Aménagement de la zone d'activités de l'Escudier sud

Commune de Donzenac (19)

Mémoire en réponse à l'avis de la MRAe

Référence : 2019-000429
Juin 2021

Extrait du tableau d'évaluation des impacts résiduels du projet sur les habitats naturels (p. 270 de l'étude d'impact)

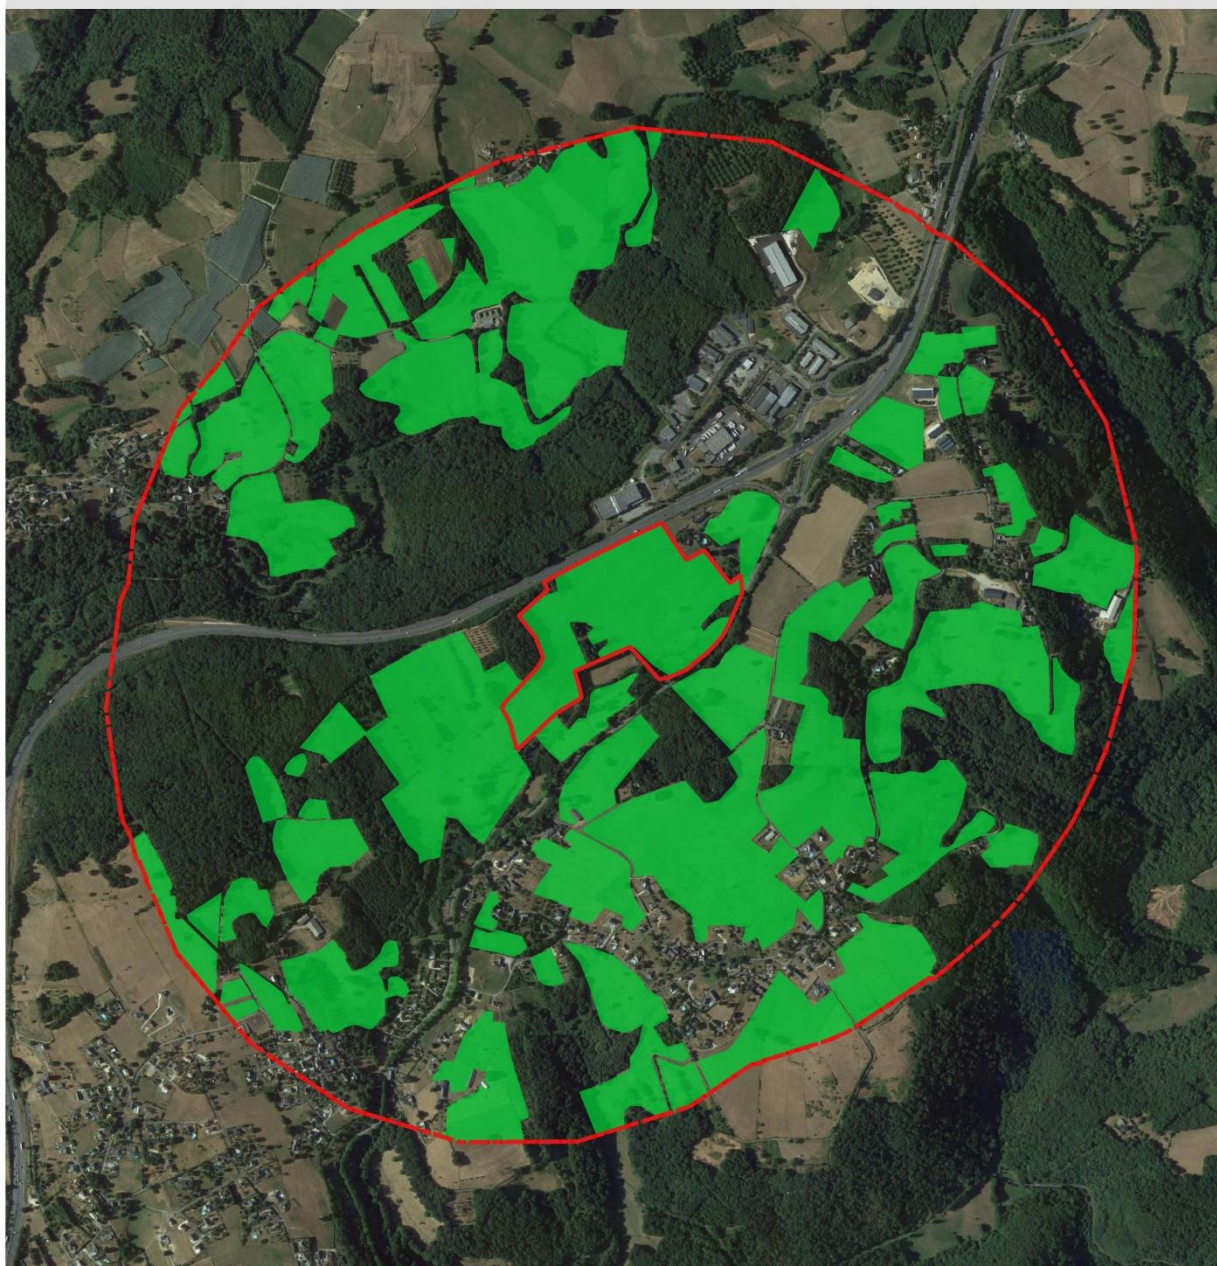
La MRAe considère que du fait d'incidences résiduelles non nulles sur des habitats d'espèces, il convient de justifier en premier lieu l'absence de possibilité d'évitement plus complet de ces secteurs sensibles. Ce point sera abordé *infra* dans la partie relative à la justification du projet. La destruction de plus de 13 ha d'habitats prairiaux ne peut pas non plus être qualifiée d'impact résiduel mineur.

L'impact résiduel sur les milieux prairiaux n'a pas été qualifié « d'impact résiduel mineur » dans le dossier d'étude d'impact comme avancé dans l'avis de la MRAe.

En effet, l'impact résiduel relatif à la destruction de 13 ha d'habitats prairiaux a été jugé comme « faible » à « modéré » en fonction des milieux prairiaux concernés (cf. page 270 de l'étude d'impact) en raison de la présence d'habitats prairiaux caractérisés par des états de conservation et des niveaux d'enjeux différents.

Le niveau d'impact résiduel évalué pour ces prairies, s'il n'est pas considéré comme « mineur », n'est pas non plus jugé « significatif » au regard de la séquence « Éviter-Réduire-Compenser », ne nécessitant pas la mise en œuvre de mesures de compensation ex-situ spécifiques.

Illustration des modalités d'alimentation des zones humides évitées

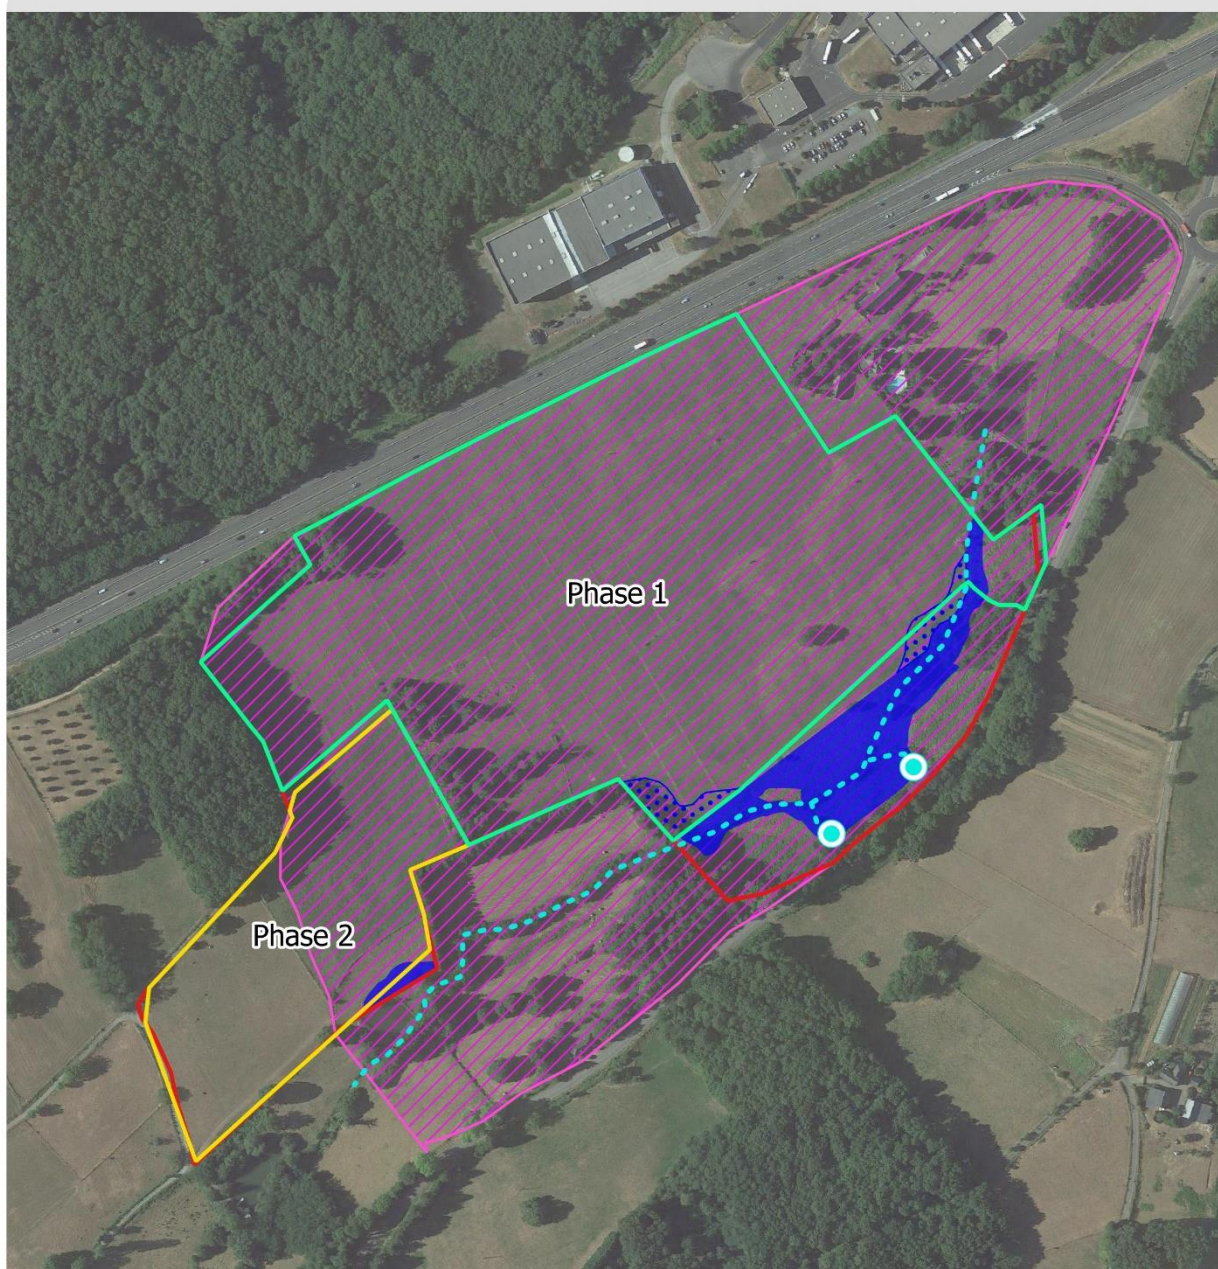
La MRAe considère qu'en l'état, le dossier ne permet pas de garantir l'absence d'incidences résiduelles du projet sur les zones humides évitées. Le projet ne semble pas non plus prévoir de suivi en phase exploitation du maintien du caractère humide des zones évitées. En l'état, la prise en compte de ces milieux n'est pas satisfaisante.

En raison de la situation de la zone d'étude près d'une zone d'interfluve, le bassin versant participant à l'alimentation des zones humides évitées par le projet apparaît peu surfacique et donc peu contributeur. Ce constat est d'autant plus renforcé par la présence d'axes routiers (A20, RD920) qui interceptent une part importante des écoulements issus de l'amont topographique en raison de la présence de fossés de collecte des eaux pluviales.

Ainsi, les eaux de ruissellement, si elles participent à l'alimentation des zones humides, représentent ici une contribution très limitée sur le caractère humide des terrains au niveau des zones humides évitées par le projet.

Ces zones humides sont essentiellement alimentées de manière latérale en fond de vallon par l'écoulement temporaire d'un affluent du Maumont qui traverse l'aire d'étude. Cet écoulement

Le projet, dans sa conception, ne remettra en aucun cas en cause les principales modalités d'alimentation des zones humides évitées (alimentation latérale par l'écoulement temporaire et alimentation par des sources diffuses du versant Sud). L'interception des eaux pluviales d'une partie du bassin versant n'apparaît pas comme un impact indirect significatif sur le maintien des conditions humides de ce fond de vallon au regard de la faible contribution de ce type d'alimentation à l'échelle de la zone humide étudiée. En tout état de cause, les eaux pluviales interceptées par le projet seront restituées au milieu naturel à un débit régulé.

Graphique présentant la répartition des parcelles disponibles par surface sur l'agglomération de Brive

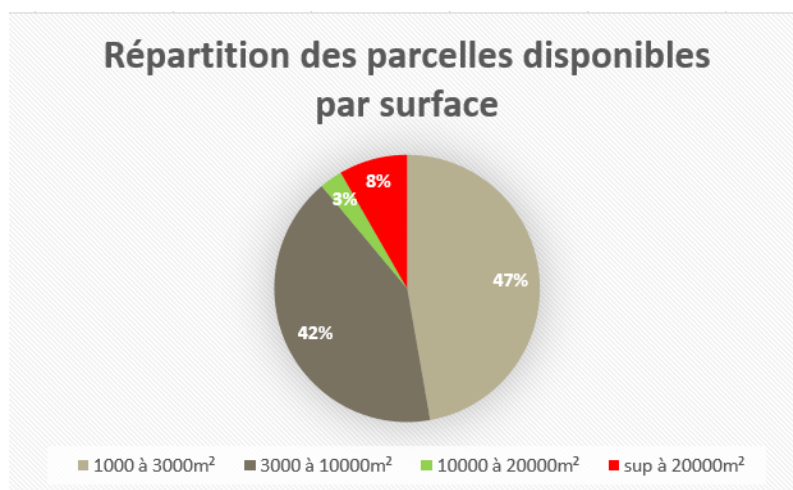
La MRAe considère qu'en l'état, les éléments figurant dans l'étude d'impact ne permettent toujours pas de démontrer la pertinence du dimensionnement du projet. Des compléments sont attendus sur ce point.

En complément, il est présenté ci-dessous la répartition des parcelles disponibles sur le territoire intercommunal par surface. Les porteurs de projets exogènes au territoire ciblent majoritairement les parcelles supérieures à 1ha, qui ne représentent que 11% du foncier disponible.
